Modification n°1 du PLU Commune du SAUZE DU LAC

Note de la commune en réponse aux Avis des Personnes Publiques Associées et de la MRAe

Continuités écologiques sur la commune du Sauze du Lac

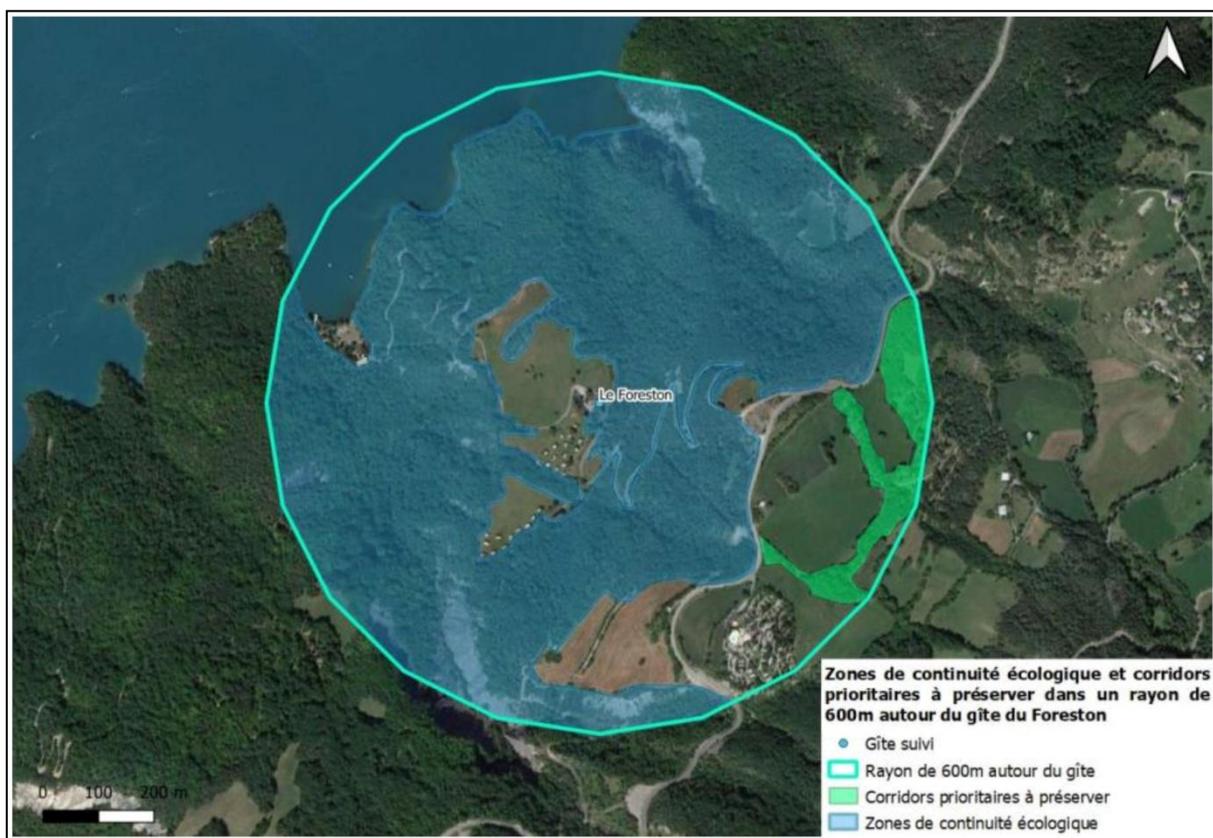
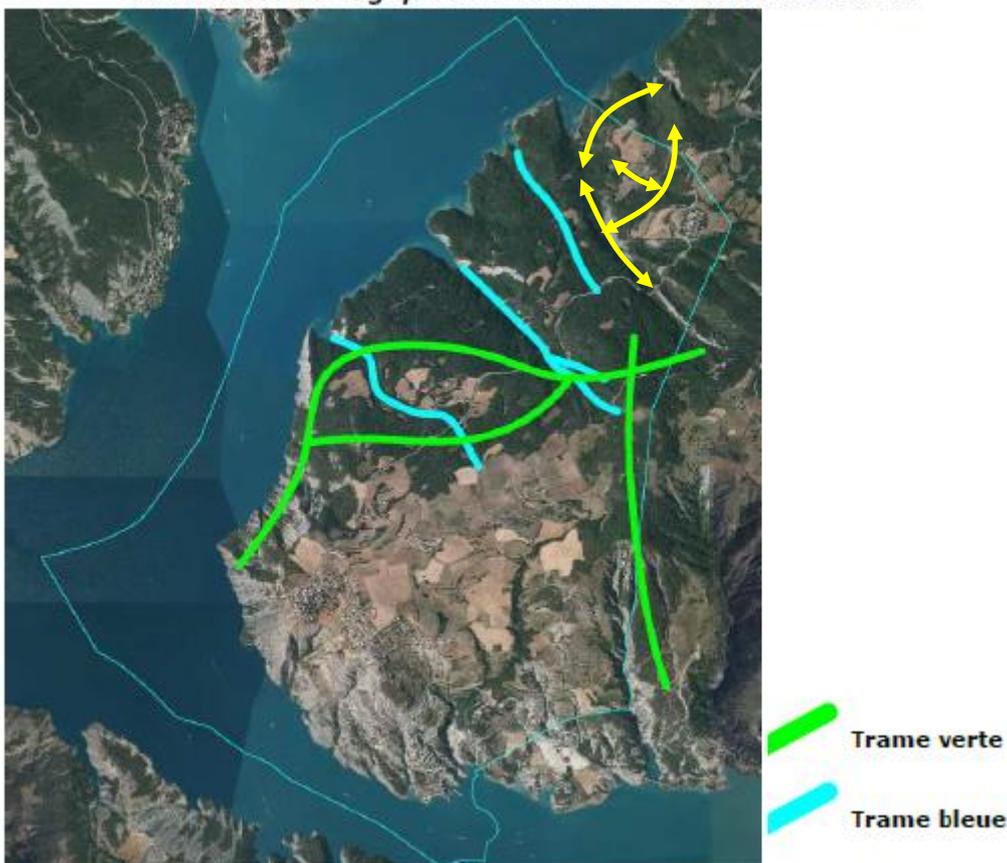
La MRAe recommande de fournir un schéma des continuités écologiques au voisinage de l'aire d'études.

Avec la connaissance que nous en avons aujourd'hui, nous pourrions rajouter les trames vertes au voisinage du projet sur la base d'une analyse fine des corridors et zones de continuité écologique autour du Foreston, dans un rayon de 600 m.

En jaune, redéfinition des trames vertes au niveau du projet.

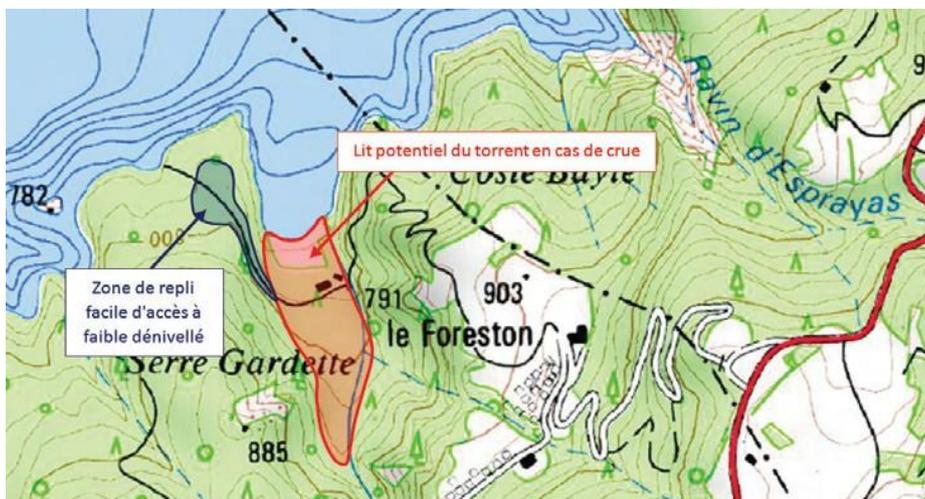
La MRAe recommande de préciser la caractérisation du risque d'inondation sur le secteur de projet et de justifier la compatibilité de la modification du PLU avec le PGRI.

- **Caractérisation du risque d'inondation sur le secteur de projet**

Une étude avait été réalisée vis-à-vis du risque d'inondation notamment le torrent des Demoiselles coiffées.

L'étude a conclu que le site du projet n'était pas impacté par le risque d'inondation.

Par ailleurs, la DDT qui a réalisé, en l'absence de PPR, des cartes de risques (Cartes Informatives des Phénomènes de crues Torrentielles et Mouvement de terrain - CIPTM) n'a pas relevé de risques d'inondation dans ce secteur.
